Saksframlegg

**Reguleringsplan for Fv. 57 med gang- og sykkelveg Lindås tettstad - Mongstad - 2.
gongshandsaming - ny høyring
RÅDMANNEN SITT FRAMLEGG TIL VEDTAK:**

Endringar i plankart

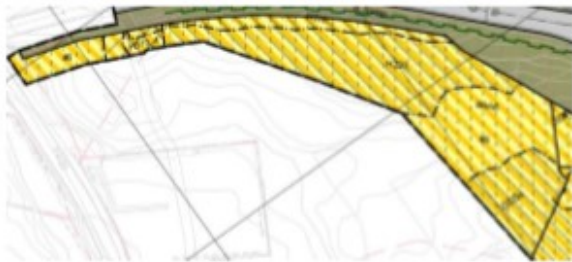
Kombinert byggeformål BAA 1-5 er endra til arealformål frå KPA 2011:

B1 og B2 (Bustader), BN1 (Nærings bygningar), BTK (Telekommunikasjonsanlegg), BGV2 (Grav- og urnelund).

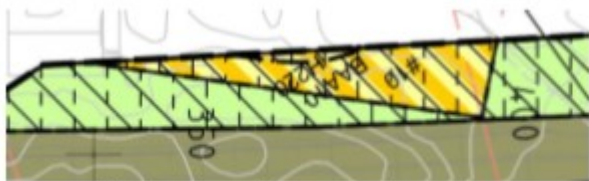
Kombinert byggeformål BAA 7-9 er endra til arealformål frå KPA 2011:

GBG (Blågrønnstruktur), BS (Sentrumsformål) og B3 (Bustader).

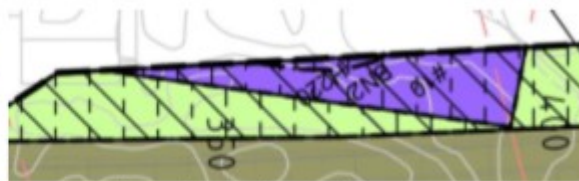
Kombinert byggeformål BAA 10 er endra til arealformål frå KPA 2011, BN2 (Næringsbygningar).

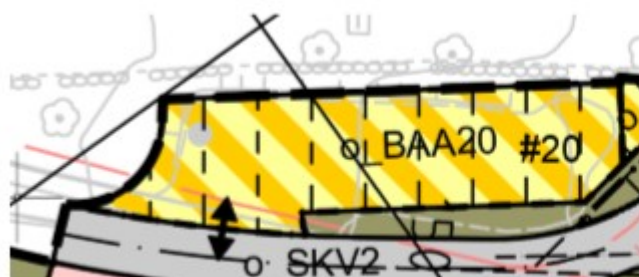
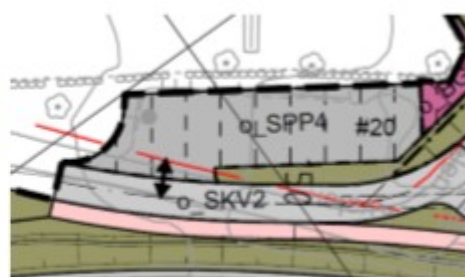
Kombinert byggeformål BAA20 er endra til arealformål frå detaljreguleringsplan rv. 568 1985 (Trafikkområde – køyreveg), o_SPP4 (Parkeringsplassar).

Endra føresegn § 4.2.5 Parkering (SPP) med nytt punkt d) etter ny rettleiar for bygge- og anleggsområde (Nummer § 4.3 ved offentleg ettersyn).

Plankart 2

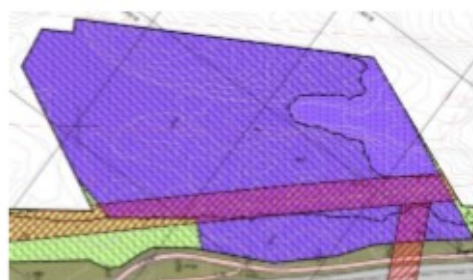
Kombinert byggeformål BAA11 er endra til arealformål frå KPA 2011, BN3 (Næringsbygningar).

Plankart 3

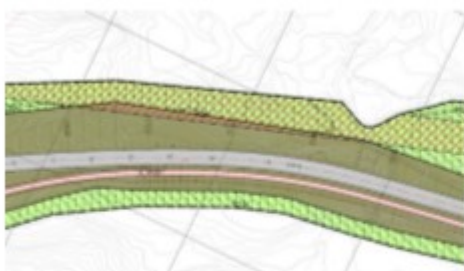
Etter innspel frå grunneigarar er det gjort fleire endringar i vegtilkomst.

Ny veg f_SV76. Endra føresegn §4.2.2 b) (nummer §4.2 ved offentleg ettersyn).

Veg f_SV11 er flytta lengre vest. Endra utforming av vegane SV12 og SV13 (vises også på plankart 4).

Garasje/uthus gnr. 118 bnr. 1 er forutsett fjerna og merka med kryss (215)

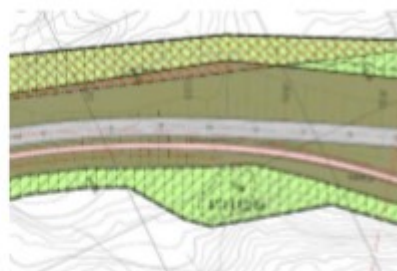
Etter planen vart levert til kommunen i 2017 utførte Hordaland fylkeskommune arkeologiske registreringar. Det er lagt til eit nytt føresegnsområde #30, Askeladden ID 231174. Løyve til inngrep i automatisk freda kulturminne. Planområdet er utvida.

Ny føresegn §3.8 b) og c), §6.4 og §7.2. Planskildring kap. 8.6 er endra.

Plankart 5

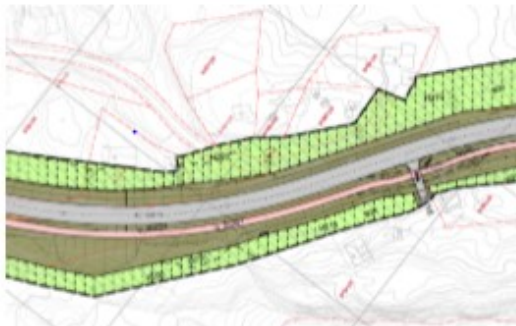
Etter innspel frå grunneigarar er utforming og lengde på veg f_SV18 er endra slik at det er tilkomst til

naustområde/sjø. Planområde er utvida.

Ny føresegn § 4.2.2. e). Planskildring kap. 7.8 er endra.

Plankart 7

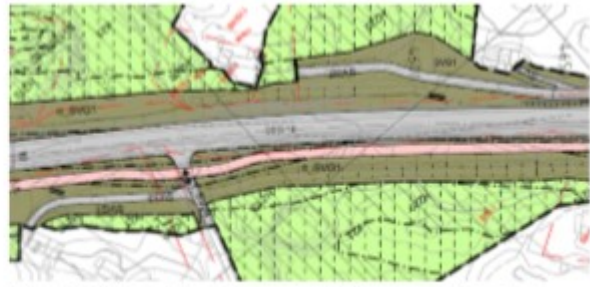
Etter innspel frå grunneigar er det endra utforming av veg SV33 og SV35.

Plankart 8

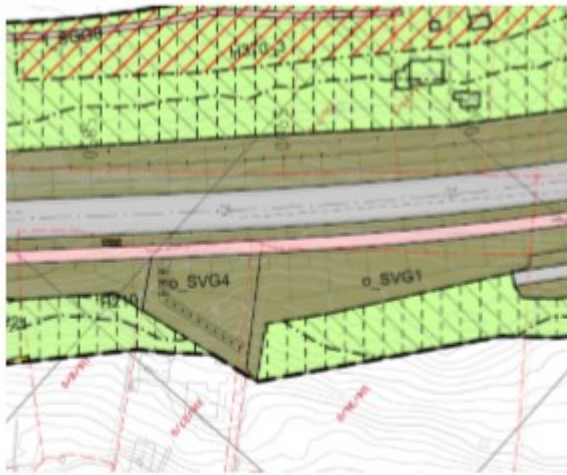
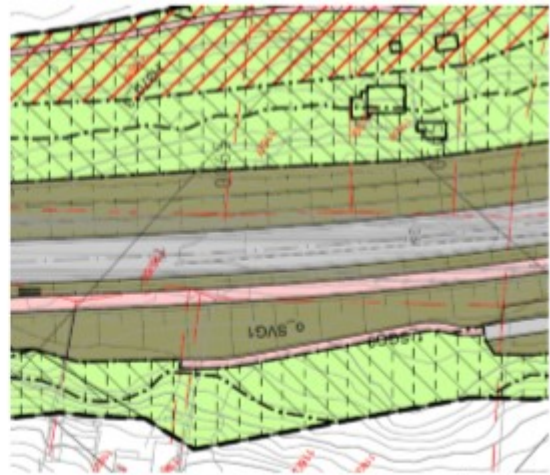
Etter innspel frå grunneigarar er trapp i SVG4 er tatt ut av planforslaget. Ein har då redusert storleik på SVG og tatt ut nummerering SVG4 (vises også på plankart 9). Føresegn om trapp SVG4 er tatt ut (jf. §4.6 ved 1. gongs høyring).

Det er regulert inn ein gangveg f_SGG9 til eigedomane gnr. 116 bnr. 8, 27 og 36 (vises også på plankart 9). Ny føresegn §4.2.3 h).

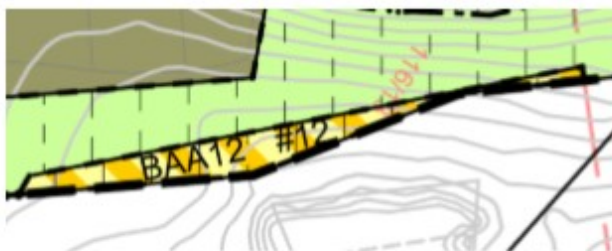
Kombinert byggeformål BAA 12 er endra til arealformål frå KPA 2011, VS (Småbåthamn).

Ny føresegn §4.5.3 Småbåthamn (VS), etter ny rettleiar for bygge- og anleggsområde

Plankart 9

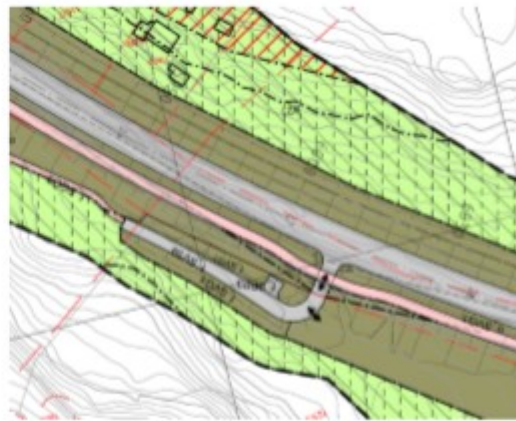
Etter innspel frå grunneigarar er det lagt til ei ny parkering SPP3 langs f_SV59. Ny landbruksavkøyrsløp ut i marka er vist med avkøyrsløp.

Ny føresegn parkering jf. §4.2.5 c) og føresegn for fellesveg f_SV59 jf. §4.2.2 h)

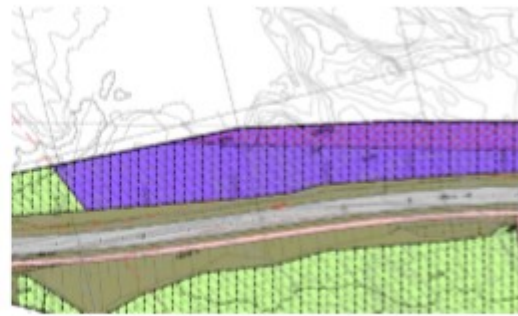
Kombinert byggeformål BAA 13 er endra til arealformål frå KDP 2010, BN4 (Næringsbygningar) (gjeld også plankart 10).

Ny føresegn §4.1.3 Næringsbygningar, etter ny rettleiar for bygge- og anleggsområde.

Plankart 10

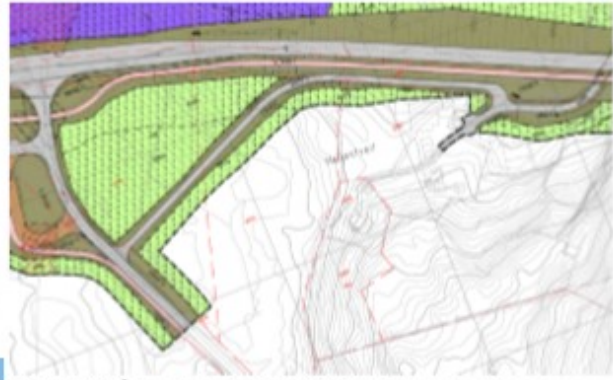
Etter innspel frå grunneigar er utforming og plassering av veg f_SV63 endra. Veg SV_65 er forlenga inn i tun. Planområde er derfor redusert. Avkøyrslø SV62 og SV64 er tatt ut på grunn av desse endringane. Endra føresegn § 4.2.2. b).

H370_12 er tatt ut då denne ikkje er i terrenget

Plankart 11

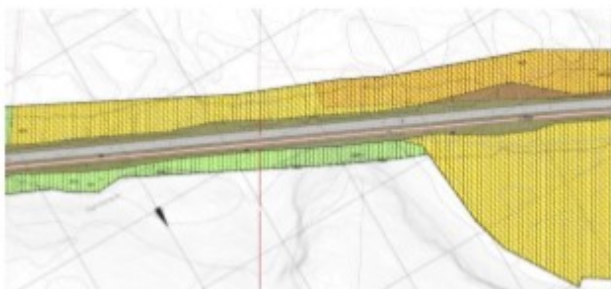
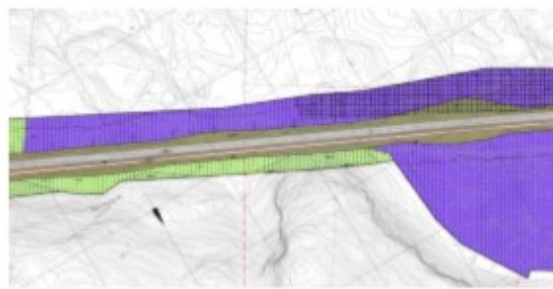
Regionalnett 132 kV og 300 kV kraftleidning er vist som bandlagt etter anna lovverk H740 (gjeld også plankart 12). Ny føresegn §5.3.1

Kombinert byggeformål BAA 14 er endra til arealformål frå KDP 2010, BN5 og BN6 (Næringsbygningar) (gjeld også plankart 12).

Plankart 12

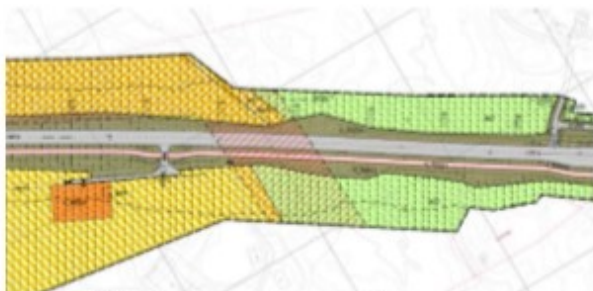
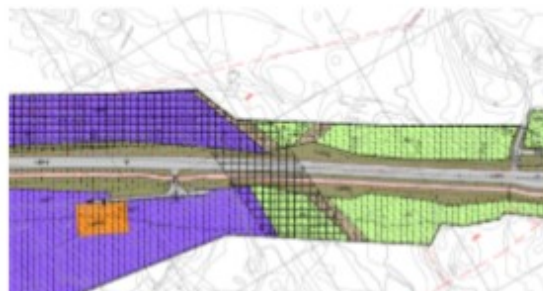
Veg o_SV66 er forlenga mot vest (snuhamar).

Etter innspel frå Hordaland fylkeskommune er planområdet utvida noko for å ta med ein jordkjellar på Hope. Denne er lagt i omsynssone H570_5 (vises også på plankart 13).

Kombinert formål 17 er endra til arealformål frå KDP 2010, Teknisk infrastruktur.

Plankart 13

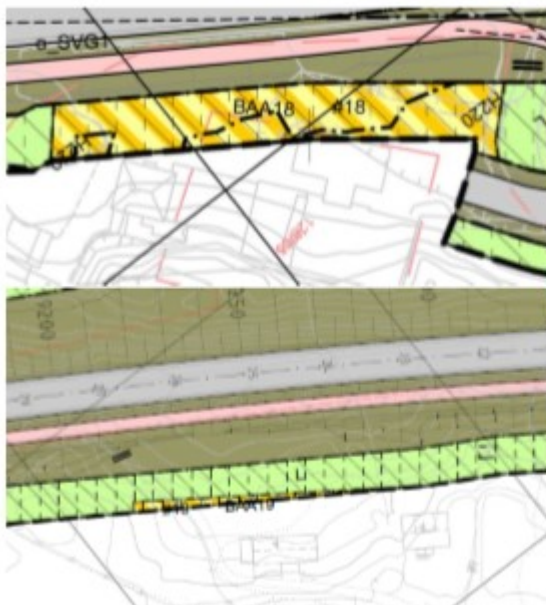
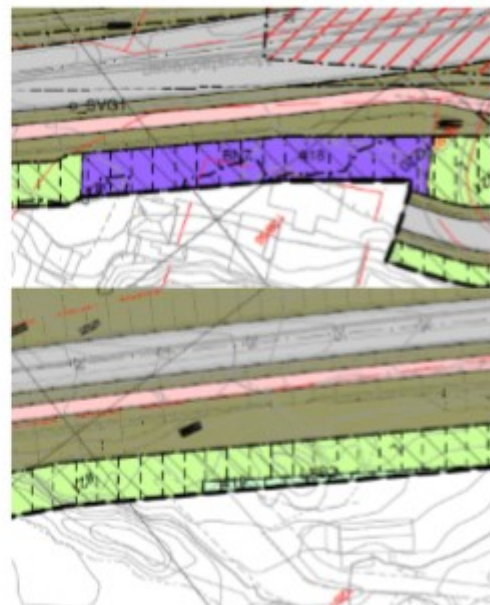
Etter innspel frå Hordaland fylkeskommune er planområdet utvida for å ta med ein jordkjellar på Hope. Denne er lagt i omsynssone H570_6. Endra føresegn § 5.2.2 b). Planskildring kapittel 8.6 er endra.

Etter planen var levert kommunen i 2017 utførte Hordaland fylkeskommune arkeologiske registreringar. Det er lagt til eit nytt føresegnssområde #31, Askeladden ID 231169. Løyve til inngrep i automatisk freda kulturminne.

Ein har stengt avkøyrsløse til gnr. 126 bnr. 7 sør for fv. 57. Avkøyrsløse var ikkje opparbeida i 2016 og ut i frå trafikktryggleik er denne avkøyrsløse vist som stengt.

Kombinert byggeformål BAA18 er endra til arealformål frå KDP 2010, BN7 (Næringsbygningar) (vises også på plankart 12). Ny føresegn §4.1.3 Næringsbygningar, etter ny rettleiar for bygge- og anleggsområde.

Kombinert byggeformål BAA19 er endra til arealformål frå KDP 2010, LSB2 (Spreidde bustader). Ny føresegn § 4.4.2 LNFR areal for spreidd bustad, etter ny rettleiar for bygge- og anleggsområde
